Gemeinde Grasleben

Verwaltungsvorlage				Vorlagen-Nr.: 144				
Fachbereich: Bauen und Ordnung				Vorlage ist öffentlich Datum: 21.09.2017				
Tagesordnungspunkt Verkehrsberuhigende Baumaßnahmen für das Straßennetz „Mittel-, Schul- und Kirchstraße“; Ergänzung des Bauprogramms								
Vorgesehene Beratungsfolge:				Beschluss geändert		Abstimmungsergebnis		
Datum	Gremium			Ja	Nein	Ja	Nein	Enth.
12.10.2017	Bau- und Umweltausschuss							
16.10.2017	VA Grasleben

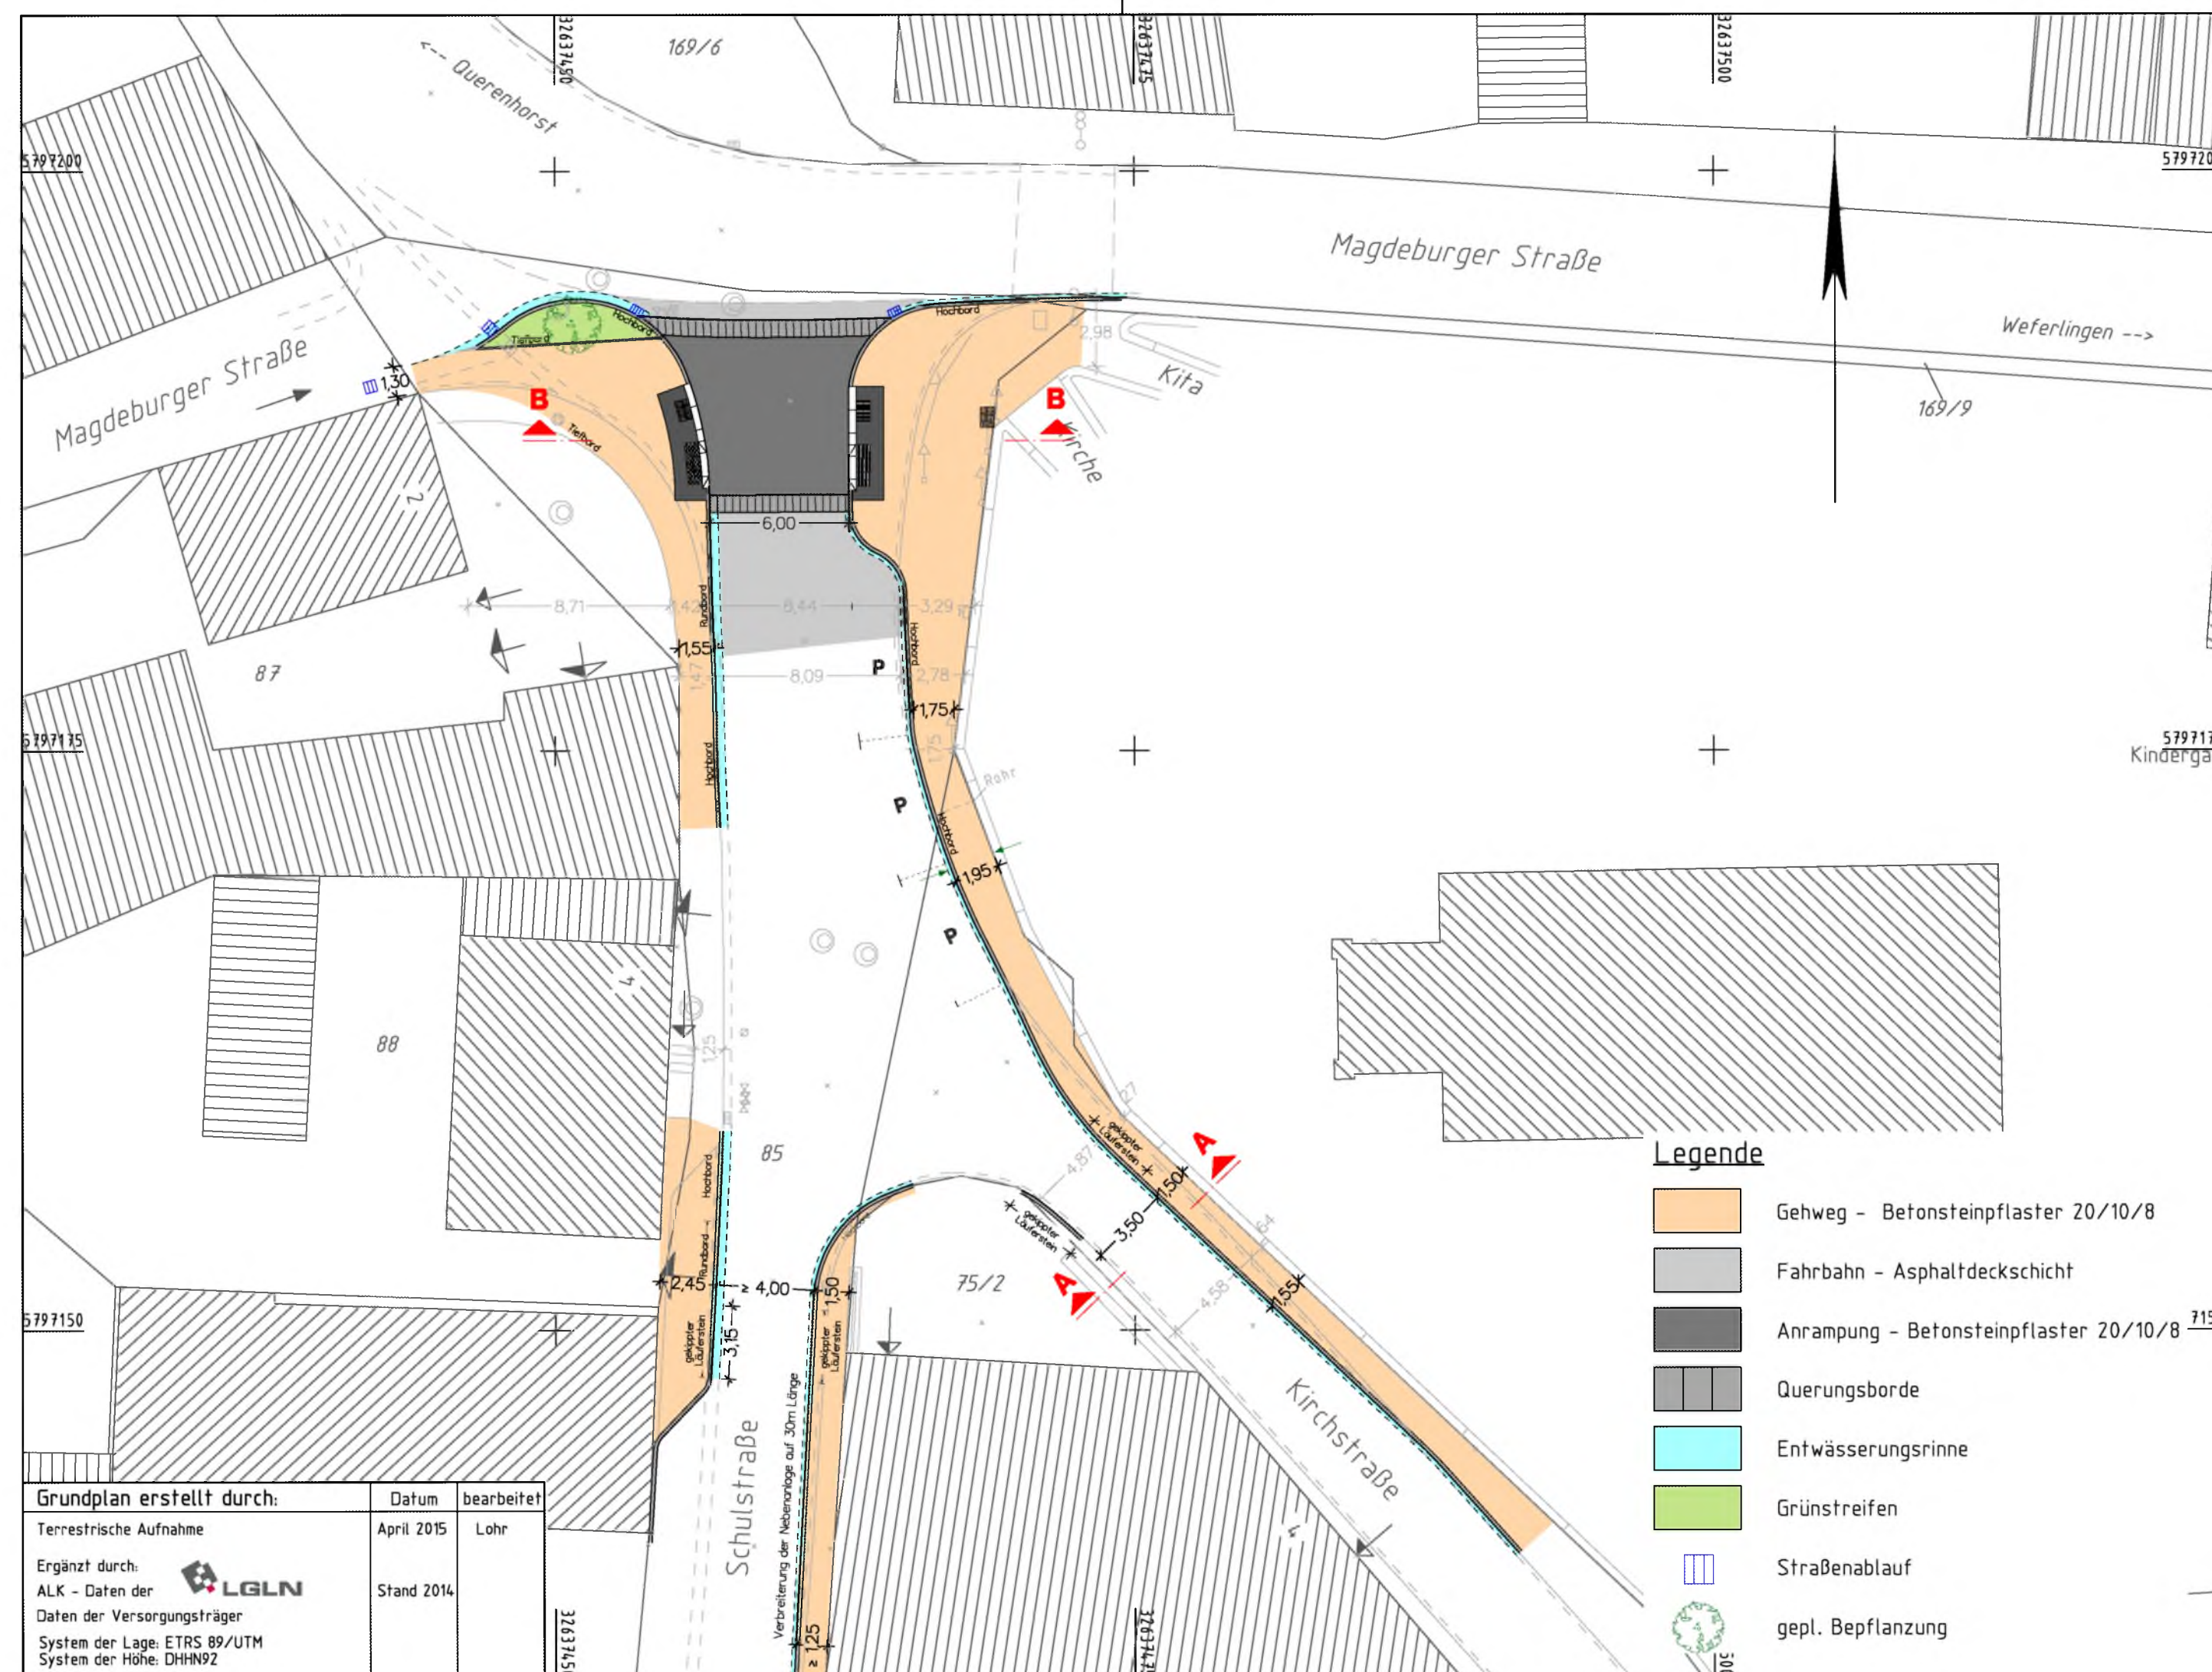
- a) Es soll eine vernünftige Gehwegführung in der Schulstraße mit einbezogen werden.

Der überarbeitete Entwurf für die Maßnahme 1 und 2 berücksichtigt diese Vorgaben. Der Gehweg auf der Ostseite wird bis zum Vorplatz der Volksbank verbreitert. Dort wechselt der Verlauf des Gehwegs dann auf die Westseite.

Gemeinde Grasleben Samtgemeinde Grasleben Bahnhofstraße 4 38368 Grasleben	Unterlage	5
	Blatt Nr.	2
Verbreiterung des Geweg im Bereich "Mittelstraße 7" - Maßnahme 3 -	Reg. Nr.	
	Datum	Zeichen
nachgeprüft		
Lageplan		
Maßstab:		1:250

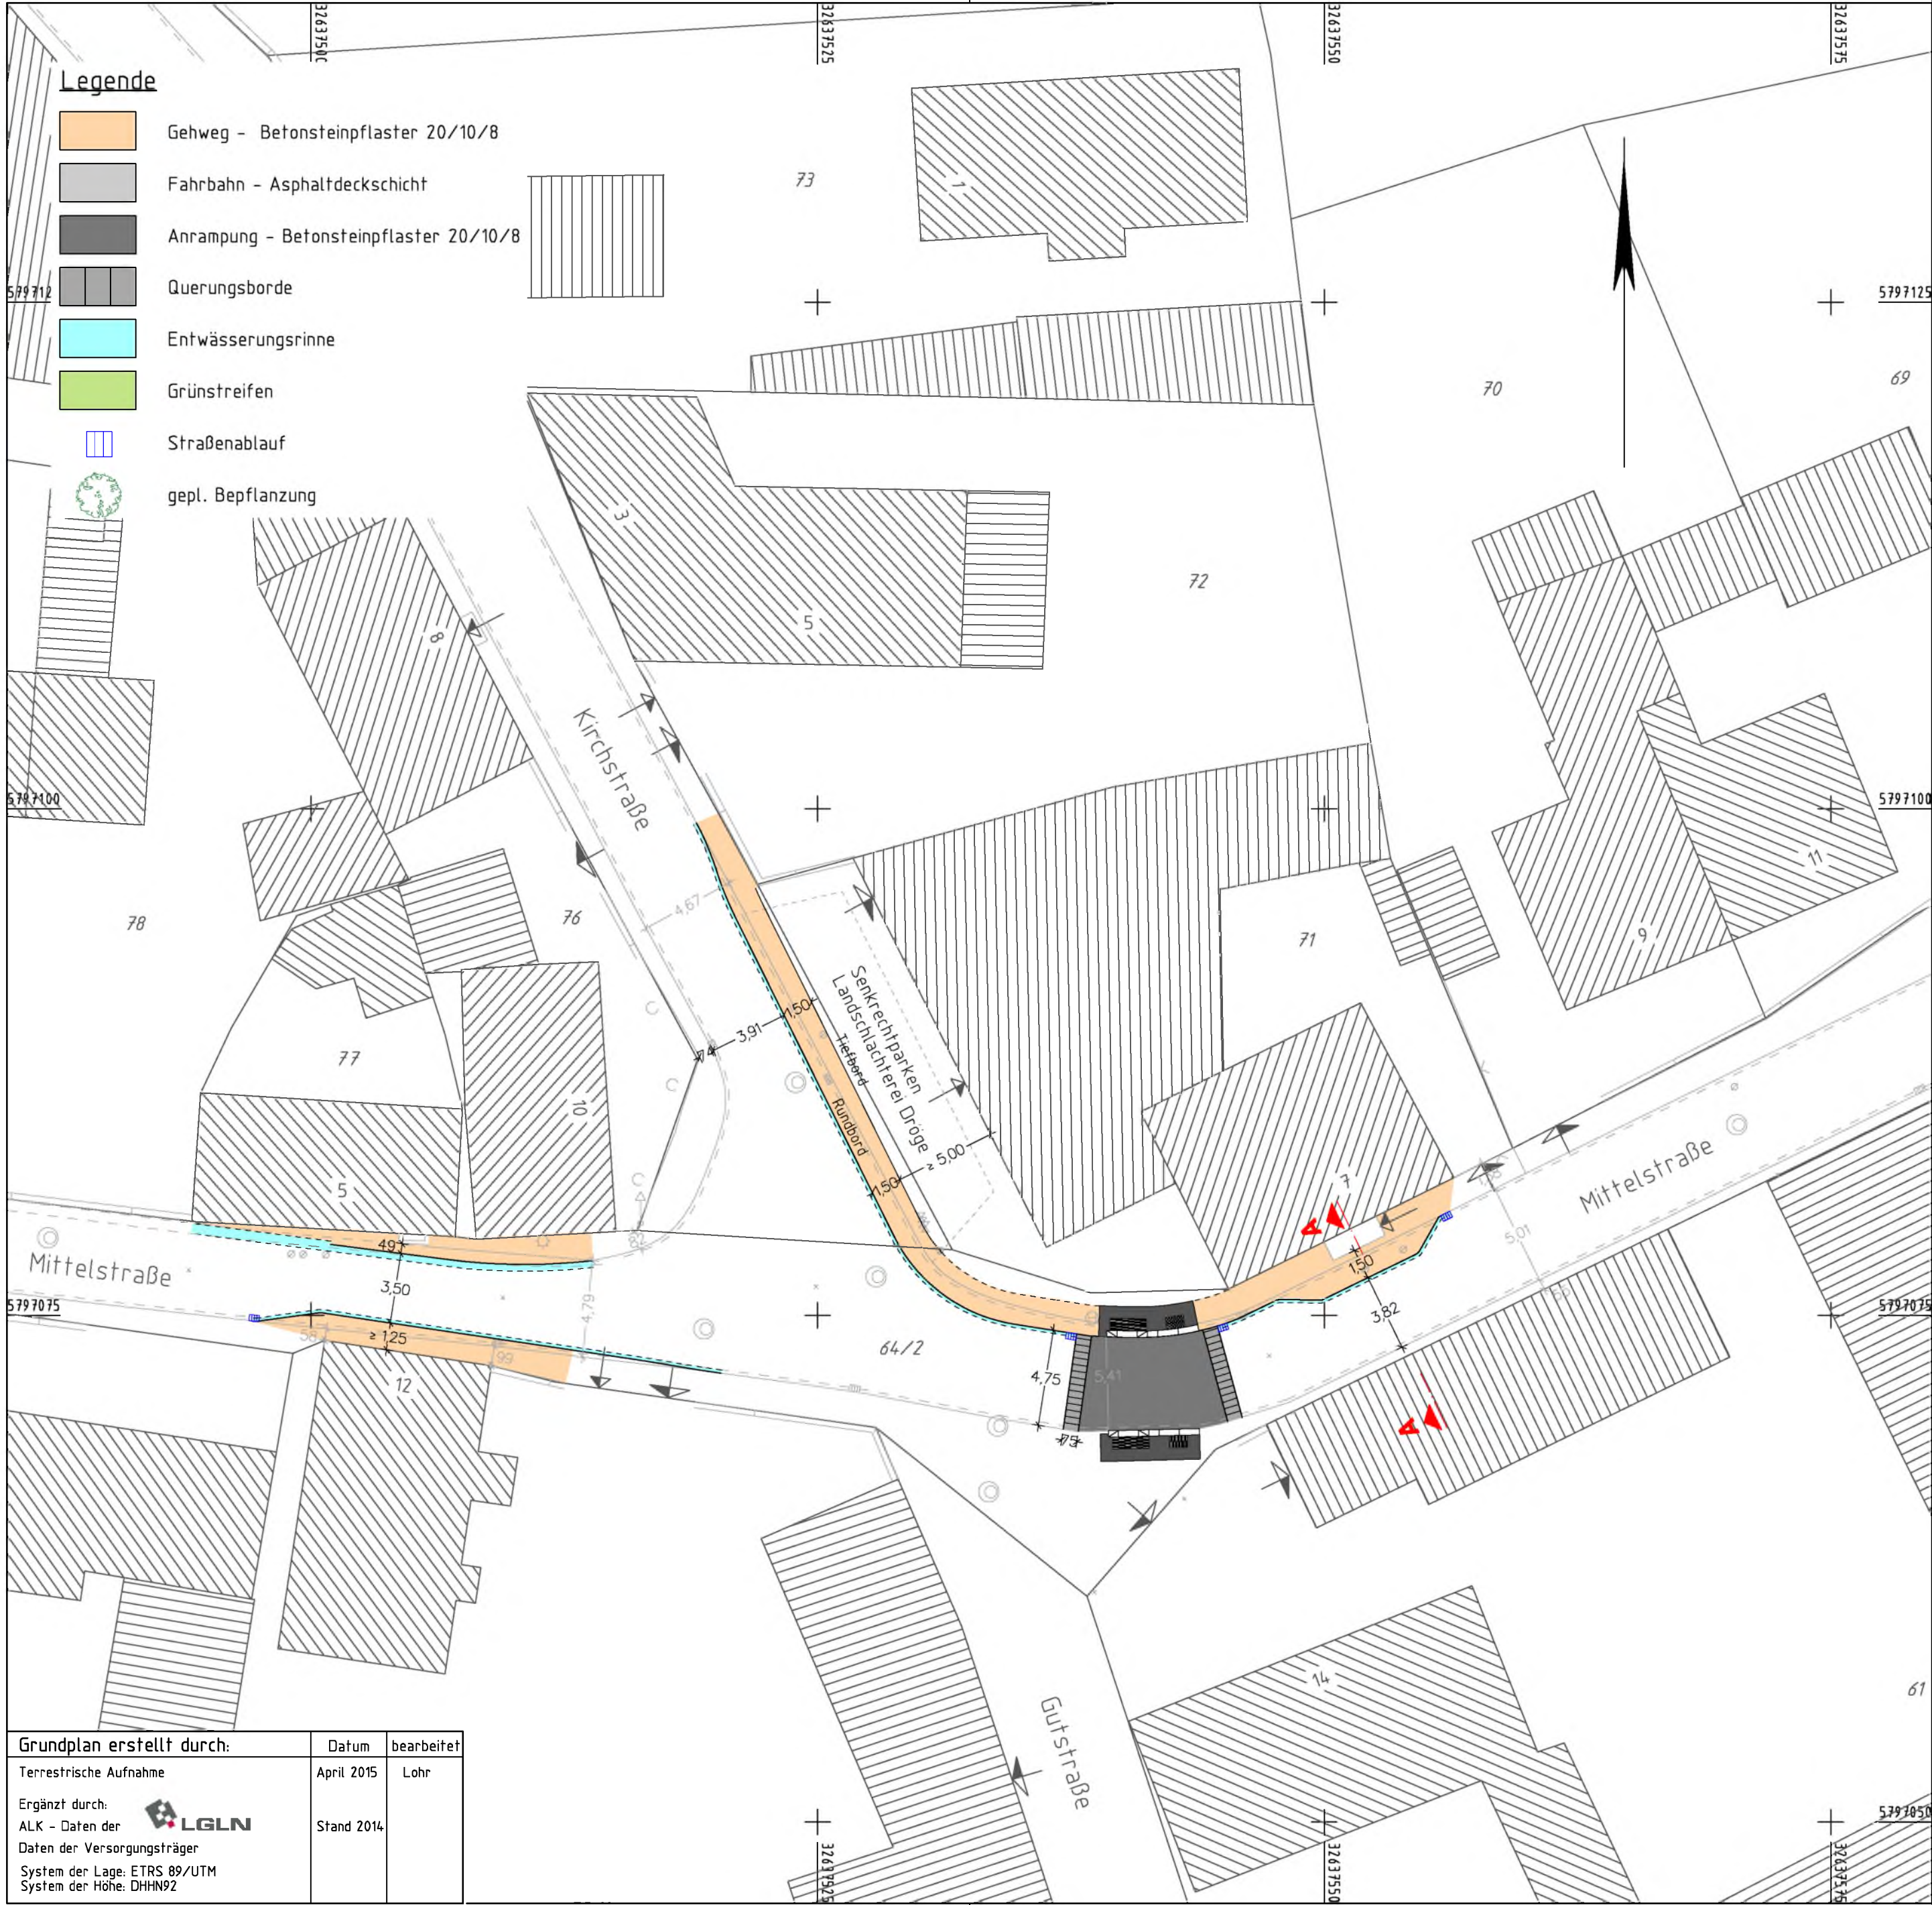
- b) Der Eingang des Wohnhauses Mittelstraße 5 soll durch Verlängerung des Gehwegs aus Richtung Kirchstraße abgesichert werden.

- c) Der Gehweg vor der Fleischerei Dröge soll so gestaltet werden, dass die Fußgänger auf dem direkten Weg in Richtung Schulstraße diesen Bereich passieren können.

Der überarbeitete Entwurf berücksichtigt die Vorgaben zu b) und c).
